## **“COMUNICADO N.º 026/2024”**

**REF: CONCORRÊNCIA PÚBLICA N.º 001/2024**, de 11 de janeiro de 2024, levado a efeito através do Processo Licitatório n.º 003/2024, cujo objeto compreende a **“CONTRATAÇÃO DE EMPRESA ESPECIALIZADA PARA EXECUÇÃO DE SERVIÇOS DE INSTALAÇÃO DE PLANO DE PREVENÇÃO E PROTEÇÃO CONTRA INCÊNDIO EM DIVERSAS UNIDADES COM FORNECIMENTO DE MÃO DE OBRA E MATERIAL, EQUIPAMENTOS E FERRAMENTAS E TREINAMENTO DE BRIGADA,”** para as diversas Secretarias da Prefeitura de Matão.

## RESPOSTA

### Questionamento de Pedido de impugnação da Concorrência Pública nº. 001/2024

DETALHE DO CORRIMÃO DUPLO

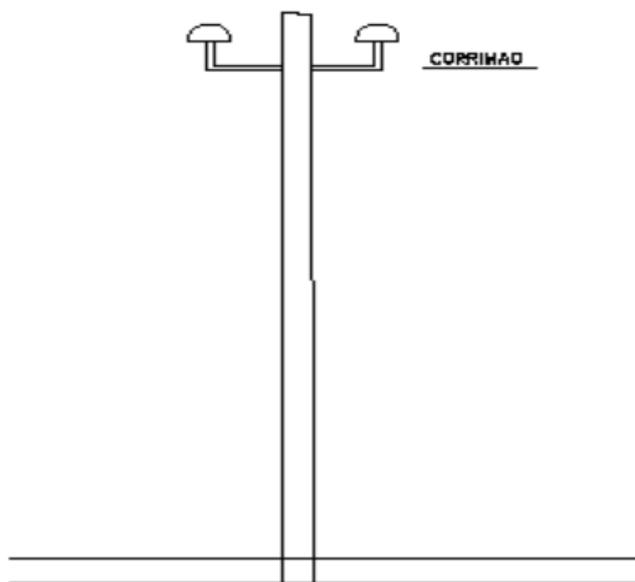
**8) Corrimão duplo e corrimão simples apresentam o mesmo valor por metro, sendo que o corrimão duplo apresenta o dobro de quantidade de material. Por favor, retificar esses valores.**

R: Conforme exemplificação abaixo anexa; os corrimãos indicados como simples deverão ser instalados nas laterais da escada, que está medindo 1,20 de largura. O corrimão duplo deverá ser instalado no centro da escada conforme o projeto e seguindo a instrução técnica 11/2019 que rege que, escada com largura acima de 2,20m deve ser implantado como corrimão intermediário. O valor cobrado por metro é definido pela tabela SINAPI. O valor realmente é o mesmo, o que muda é a metragem, quando se trata de corrimão duplo, o valor obrigatoriamente será dobrado, assim como a quantidade.
